Latvijas Republika  
**Jelgavas valstspilsētas pašvaldība**  
**Satiksmes kustības drošības komisija**

**Sēdes protokols**  
Jelgavā

09.09.2026.  
Tiešsaistes kopsapulce

Nr. 9

4.1. diagramma

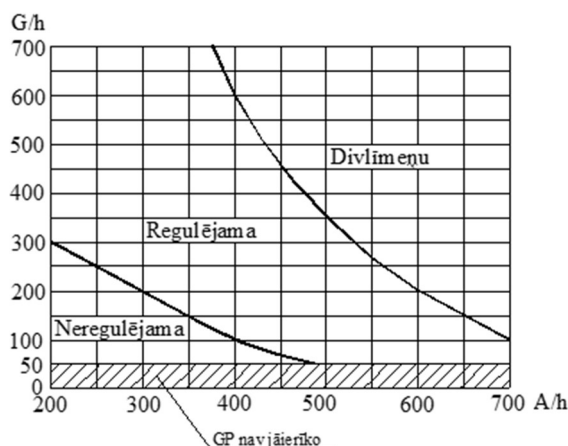
Arī Jelgavas valstspilsētas pašvaldības iestāde “Pilsētsaimniecība” 2026. gada 6. augustā nosūtīja vēstuli Nr. PIL/1-14/26/597 VSIA “Latvijas Valsts ceļi”, uz ko VSIA “Latvijas Valsts ceļi” norādīja, ka gājēju pāreju ierīkošanu veic saskaņā ar standarta LVS 190-10 “Gājēju pāreju projektēšanas noteikumi” prasībām. Standarts nosaka, ka regulētas vienlīmeņa gājēju pārejas ar luksoforu ierīko, ja izpildās šādi nosacījumi:

- gājēju un transportlīdzekļu intensitāte saskaņā ar atbilstošajiem 4.1. diagrammas datiem;

- ceļš ir ar 3 un vairāk braukšanas joslām kopā abos virzienos (gājējiem jāšķērso vairāk par vienu braukšanas joslu ar satiksmi vienā braukšanas virzienā), arī gadījumā, ja 4.1. diagramma paredz neregulējamu GP;
- esot kādam no augstāk minētajiem nosacījumiem, atļautais braukšanas ātrums pārsniedz 50 km/h, bet nepārsniedz 70 km/h.
